令和元年 11 月 25 日	
資料番号	1 - 11

六ヶ所再処理施設における
新規制基準に対する適合性

有機溶媒等による火災又は爆発に関する事
象選定の見直しおよびTBP等の錯体の急
激な分解反応に関する事象発生シナリオ等
の見直しについて

日本原燃株式会社

図-1 (1 / 2) 従来のTBP等の錯体の急激な分解反応の事象発生シナリオ (事象の発生まで)

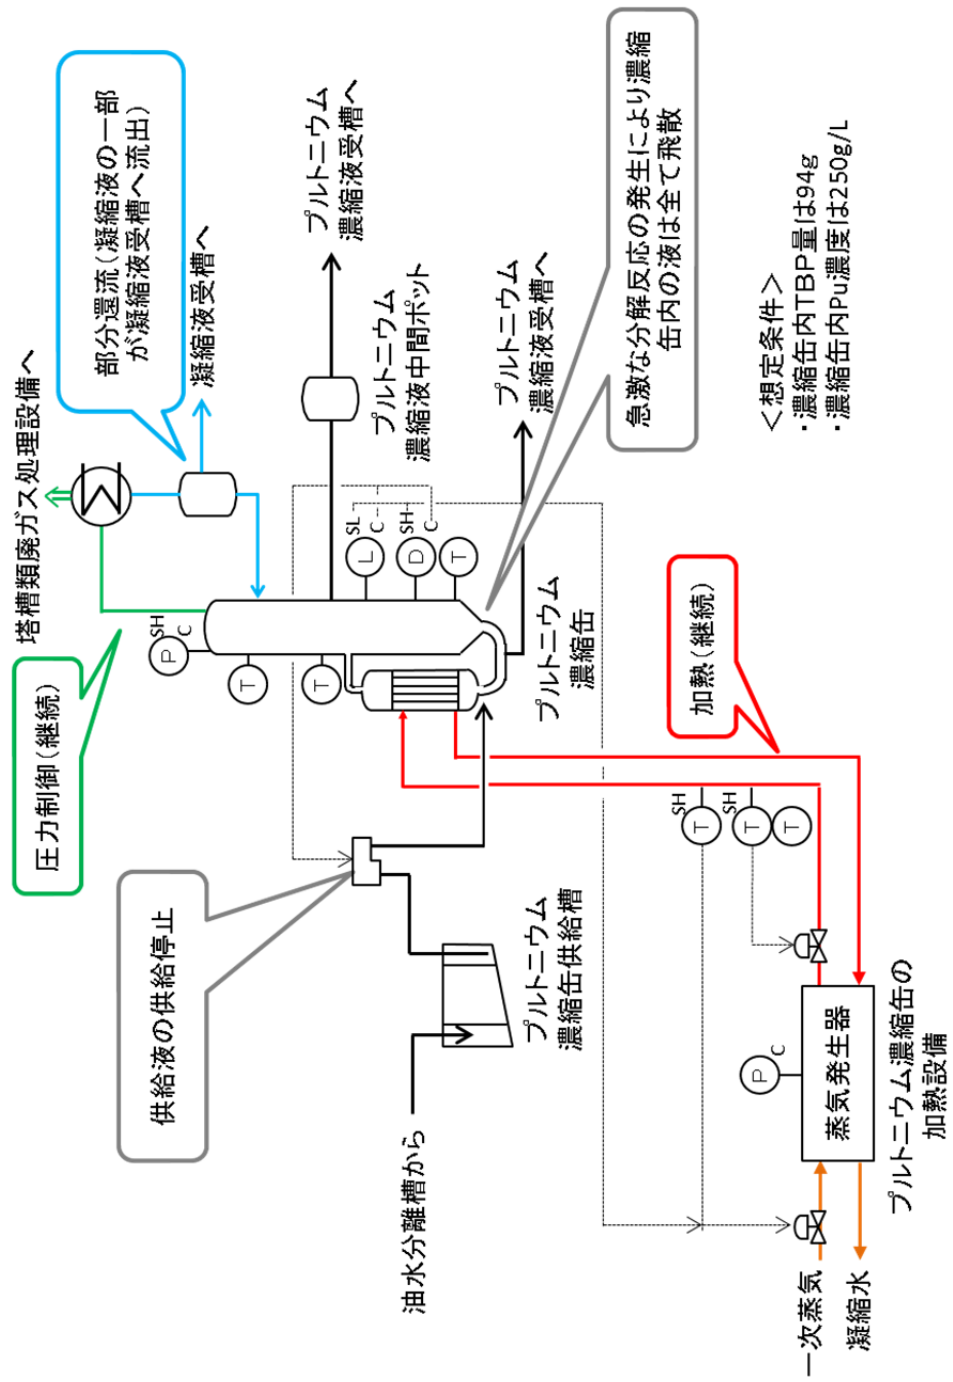
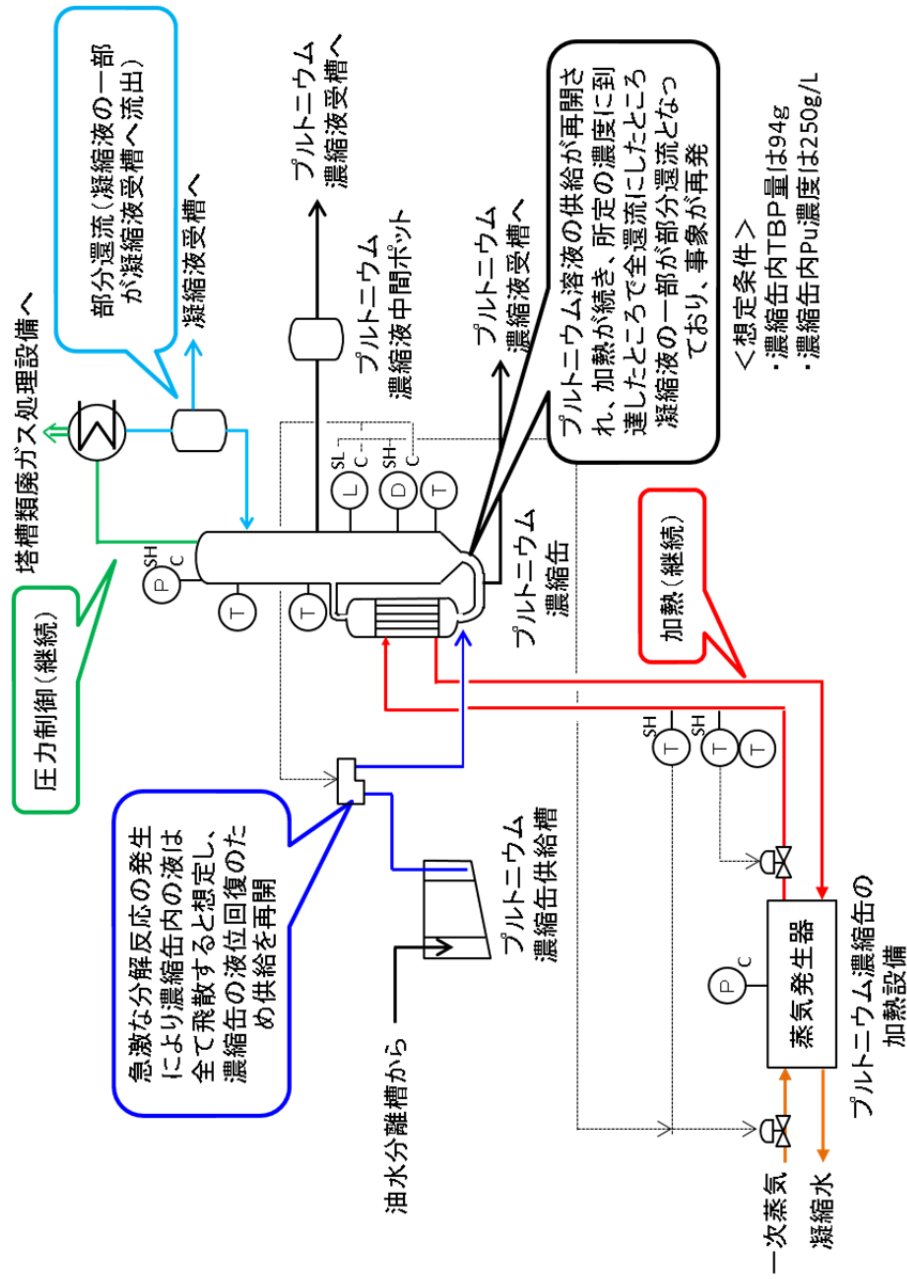
T B P 等の錯体の急激な分解反応については、これまでの事象発生シナリオが、事象発生が想定される全シナリオを内包できるものとなっていなかった。このため、事象発生に至るシナリオを網羅的に確認した結果、事象発生シナリオを見直し、プルトニウム溶液を連続供給しながら過濃縮が発生するシナリオとした。

T B P 等の錯体の急激な分解反応は、T B P 等が錯体を形成するとともに 135℃以上に加熱された場合に発生するとされている。これまでの想定は以下のとおり。また、図-1 に想定した状態を示す。

- ・プルトニウム濃縮缶に供給される硝酸プルトニウム溶液の T B P 除去機能が喪失し、加熱蒸気の異常な温度上昇を防止する機能が喪失することで加熱蒸気が 135℃を超えて上昇し、濃縮缶内の硝酸プルトニウム溶液が過濃縮されることで沸点が上昇し 135℃を超えた時点で事象が発生
- ・プルトニウム濃縮缶における硝酸プルトニウム溶液の過濃縮については、速やかに T B P 等の錯体の急激な分解反応が発生する条件を考慮し、プルトニウム濃縮缶への硝酸プルトニ

ウム溶液の供給が停止した状態で 135℃以上の蒸気による加熱が継続することで発生

- ・事象発生に伴い、プルトニウム濃縮缶内の濃縮された硝酸プルトニウム溶液は全て飛散し、濃縮缶内は空になり、誤操作を含む何らかの要因により溶液の供給が再開され、事象の再発に至る

液位制御による硝酸プルトニウム溶液の濃縮運転を実施しており、所定の密度に到達したことから、通常であれば自動で密度制御に切り替わるところが、液位制御の制御モードが手動制御モードとなっており、密度制御への自動切り替えが行われず、液位制御による運転が継続することを想定する。さらに、加熱蒸気についても、この異常の発生と同時に圧力制御機能が喪失し、温度が上昇すると想定する。この状態では、硝酸プルトニウム溶液の供給は継続されるがプルトニウム濃縮液の抜き出しは行われないため、過濃縮が進むと想定する。プルトニウム濃縮液の密度の上昇が継続し、沸点が 135℃に相当する 800 g / L に到達した時点で事象が発生する。

ケース2の場合、事象発生時にはプルトニウム溶液の供給が継続しており、事象の継続（再発）が想定される。

図一 2 従来の精製建屋の T B P 等の錯体の急激な分解反応に対処するための設備の系統概要図
 (T B P 等の錯体の急激な分解反応収束設備) (プルトニウム濃縮缶)

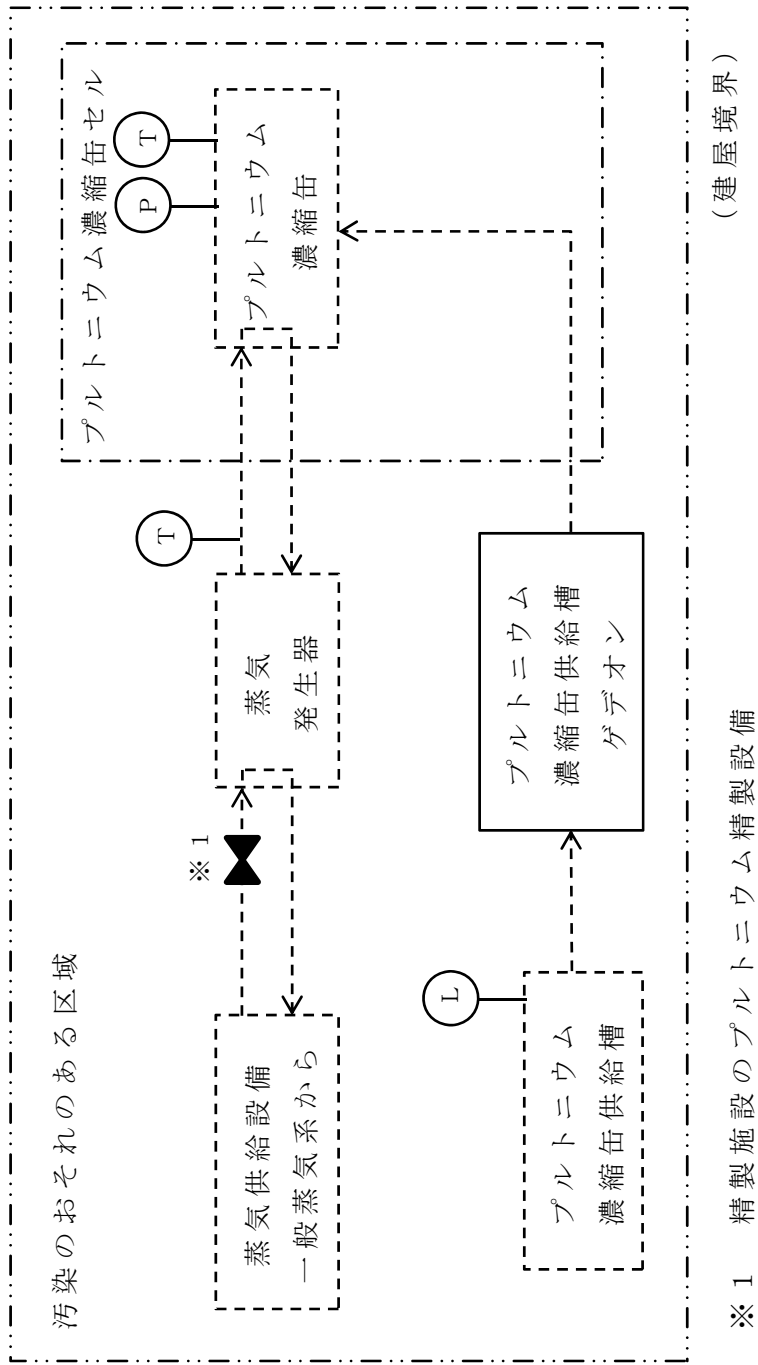
上記想定に基づき事象が発生した場合には、拡大防止対策として移送機器の停止による供給液の供給停止及び一次蒸気の手動弁を閉止することによる加熱停止を実施するとともに異常な水準の放出防止対策として再発が発生した場合に備えたセル及び建屋への閉じ込め並びに管理放出を実施することとしていた。

拡大防止対策の概要を図－２、異常な水準の放出防止対策の概要を図－３に示す。

これまでの拡大防止対策は、運転員の中央制御室からの操作によるプルトニウム濃縮缶供給槽からプルトニウム濃縮缶へのプルトニウム溶液の移送の停止及び運転員が現場にて手動弁を操作することによりプルトニウム濃縮缶への加熱蒸気の供給停止（加熱蒸気の蒸気発生器への一次蒸気の供給停止）であった。

以上を考慮し、プルトニウム溶液の濃縮缶への供給はインターロックによる自動停止及び運転員による緊急停止系による手動停止を実施する。蒸気発生器への一次蒸気の供給停止は、従来どおり、運転員が手動弁を操作することにより実施する。インターロックによる供給停止操作は、既存のインターロックの作動時間を踏まえると、事象発生から 30 秒程度で実施可能と考えられ、緊急停止系を用いた運転員による供給停止操作は、事象発生から 1 分で実施可能と想定する。

この対策で使用するインターロックは、プルトニウム濃縮缶の気相部の温度を測定する 2 つの独立した温度計を用い、T B P 等の錯体の急激な分解が発生した場合の温度に相当する設定値により作動させることを検討している。また、作動時間についても検討中である。

図-3 (1/2) 従来の精製建屋のT B P等の錯体の急激な分解反応に対処するための設備の系統概要図 (換気系統遮断・セル内導出設備) (プルトニウム濃縮缶)

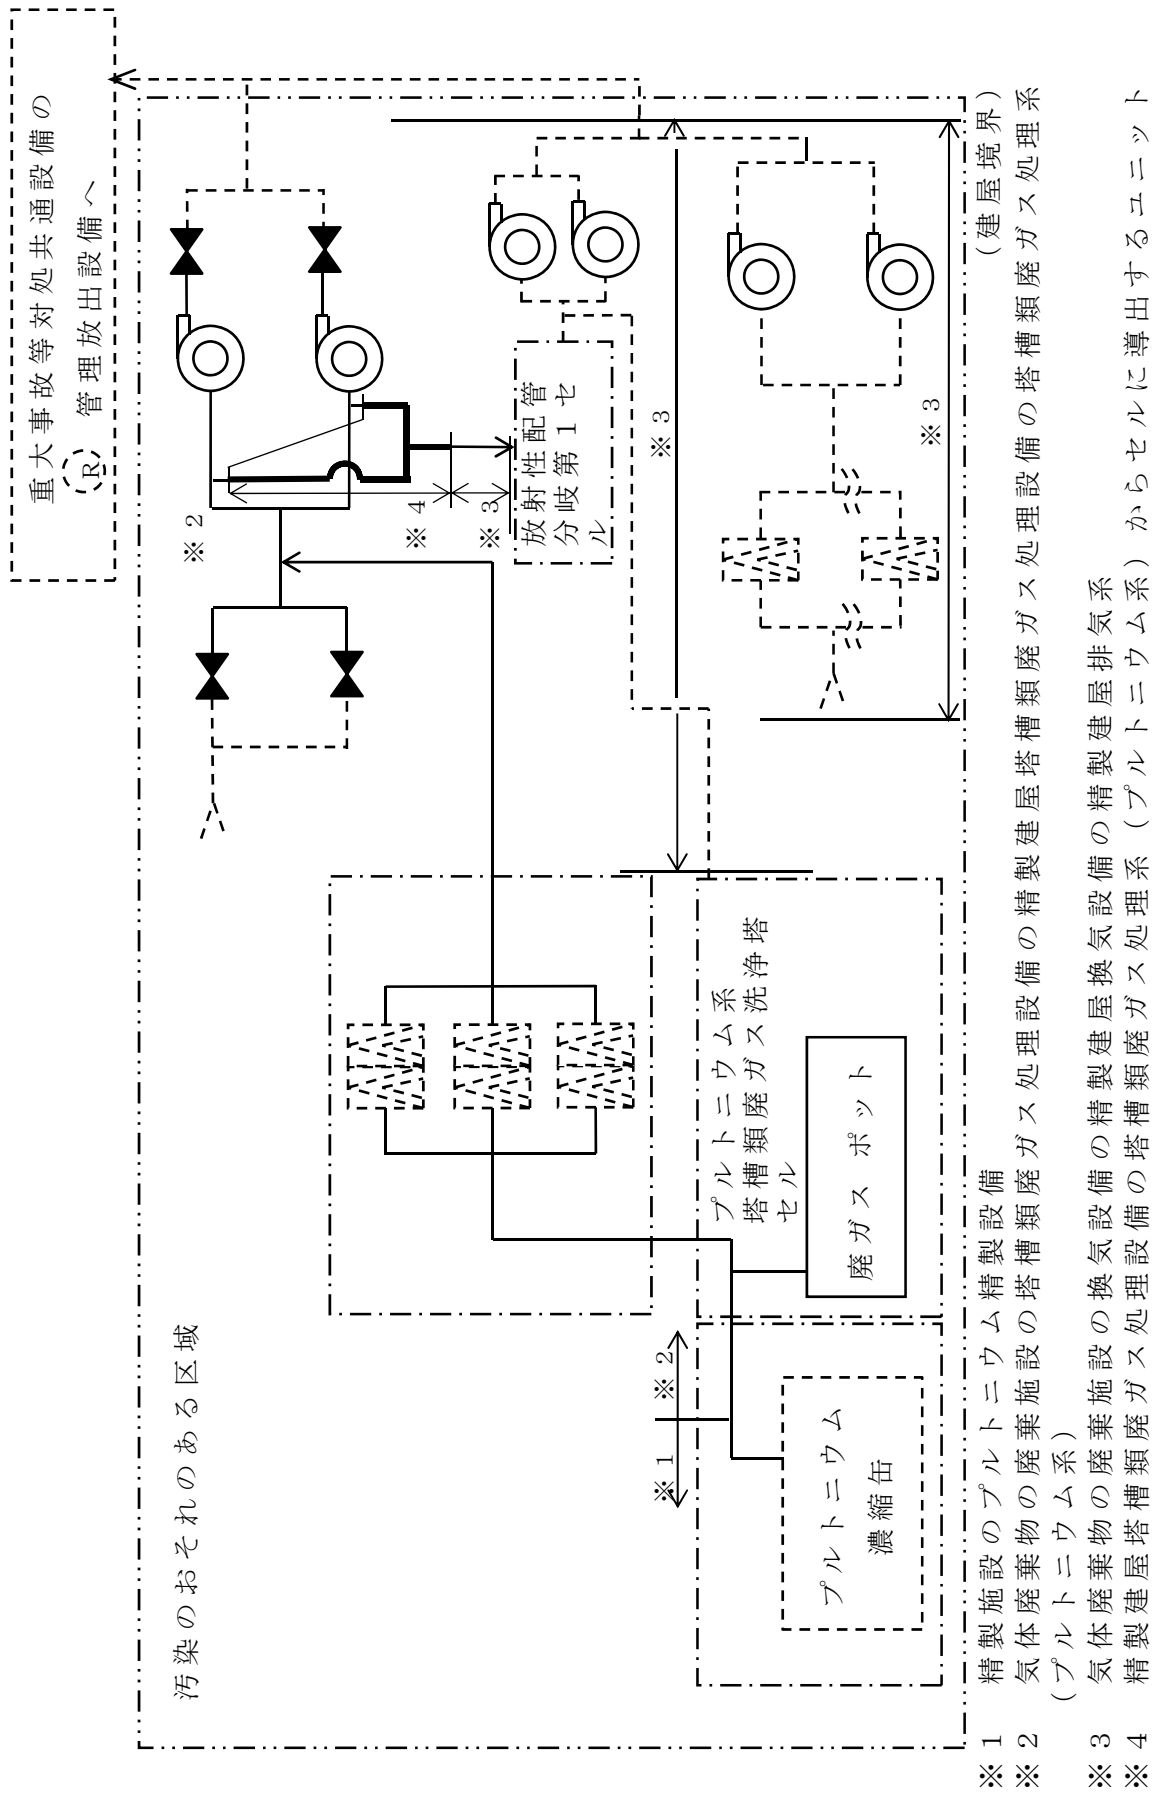
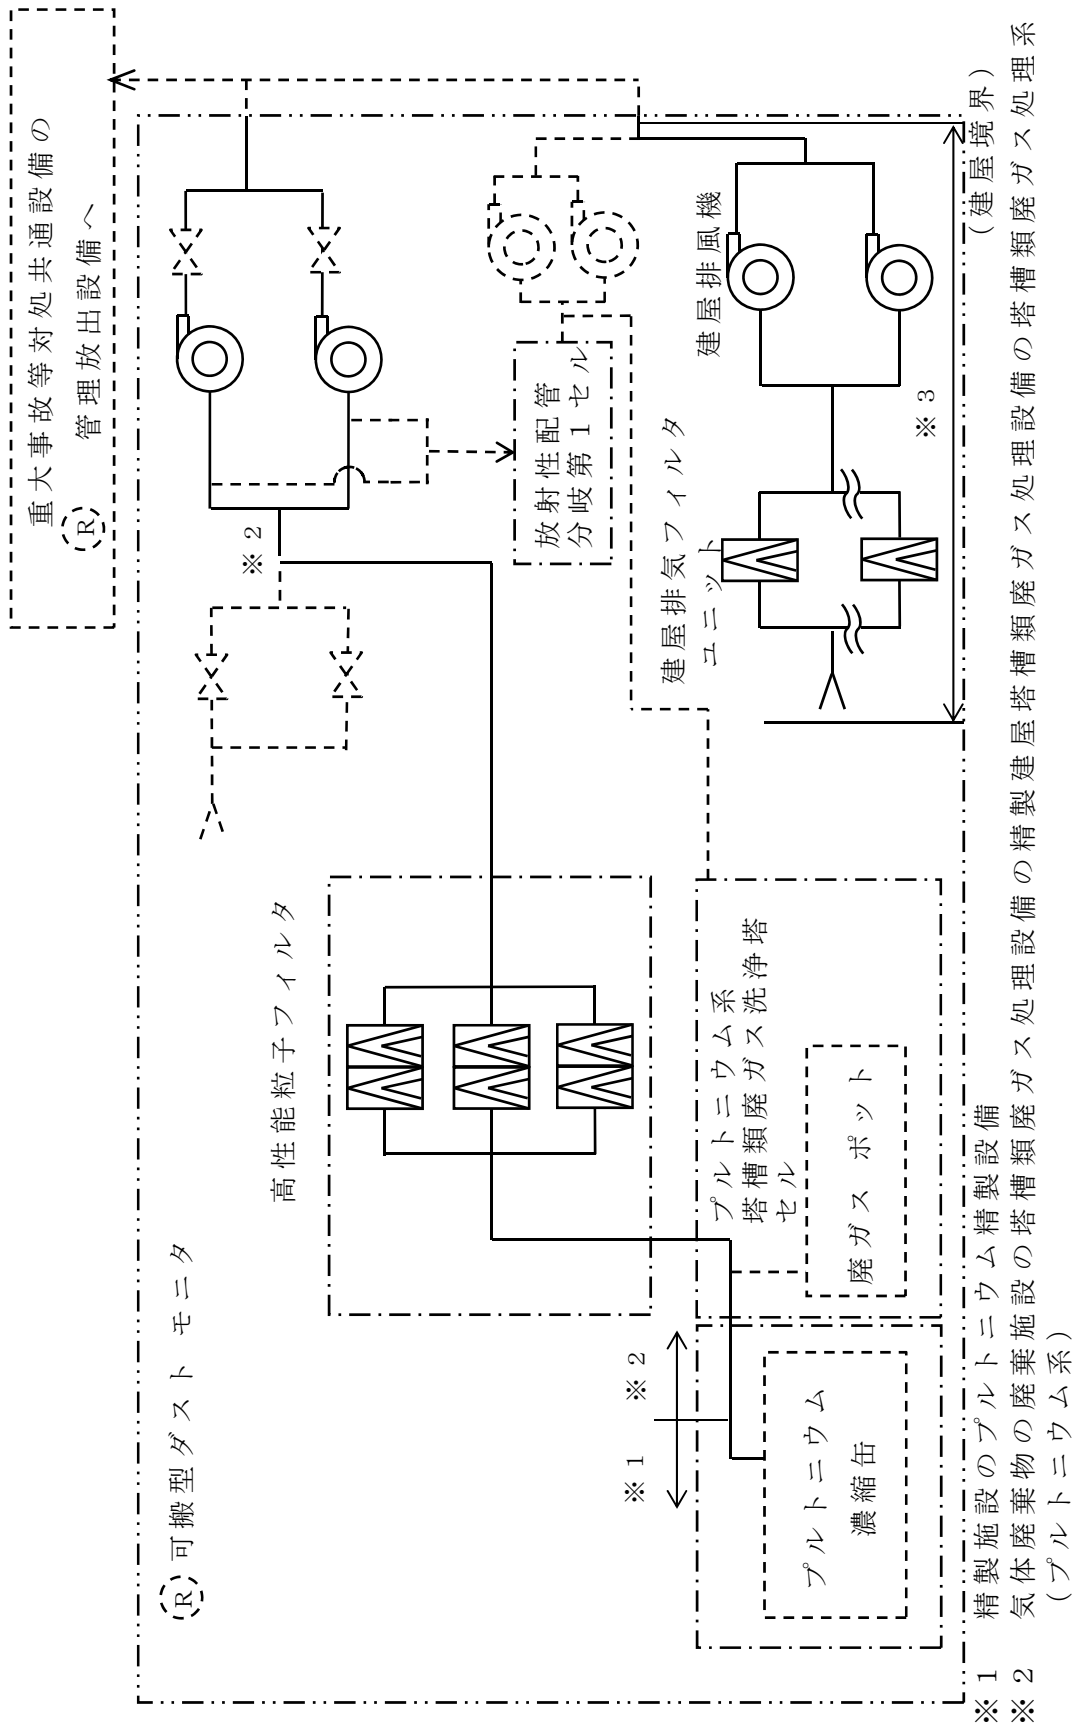
これまでの異常な水準の放出防止対策は、事象の発生に伴う放射性物質の放出に対しては、既設のVOGの高性能粒子フィルタによる放射性物質の除去とし、事象が再発した場合には、放射性物質をセルに導出するとともに閉じ込め、セルから建屋へ漏出した場合には建屋へ閉じ込め、建屋からの漏出を検知した場合には、建屋排気系からの管理放出を行うこととしていた。

ケース2の場合、事象発生からプルトニウム溶液の供給停止までの間は分解反応が継続する可能性があるため、この期間は放射性物質の放出が継続すると想定する。万一、拡大防止対策が失敗し供給が継続する場合には、供給されるTBP等の量に応じて放出放射エネルギーが増加することになる。このような状態であっても、放出放射エネルギーを低減できるよう、本事象により気相に移行する放射性物質は、容器に一旦閉じ込め、その後、VOGの系統から放出する対策に変更する。対策の概要図を図-11に示す。

図-10 見直し後の拡大防止対策の概要

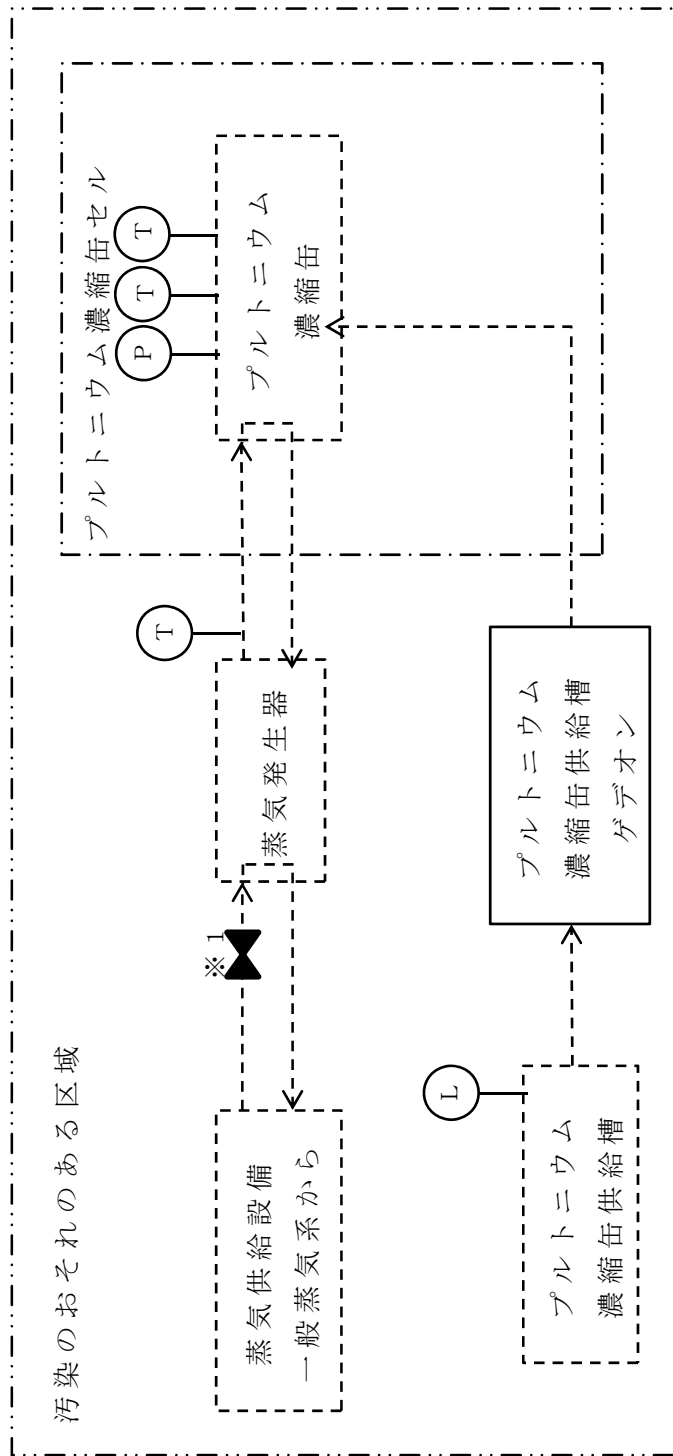
ケース2の事象の特徴として、事象発生後もプルトニウム濃縮缶へのプルトニウム溶液の供給が継続している。このプルトニウム溶液はTBP等を含んでいることから、プルトニウム濃縮缶への供給が継続する間は、規模は小さいが、TBP等の錯体の急激な分解反応が継続的に発生する可能性がある。このため、対策としては速やかにプルトニウム溶液の供給を停止し、事象の再発

(継続) を防止する必要がある。

拡大防止対策で使用する緊急停止系、一次蒸気の手動弁、上記温度計及びインターロックにより停止する移送機器は、事象の発生防止機能を有しておらず、事象発生時にも機能喪失を想定していないため、対策として使用できる。

また、2. 3. 3 で検討したケース 1 の場合、硝酸プルトニウム溶液の供給は行われないため、全てのシナリオにおいて本対策を行うことで事象の拡大が防止できる。対策の概要を図-10 に示す。
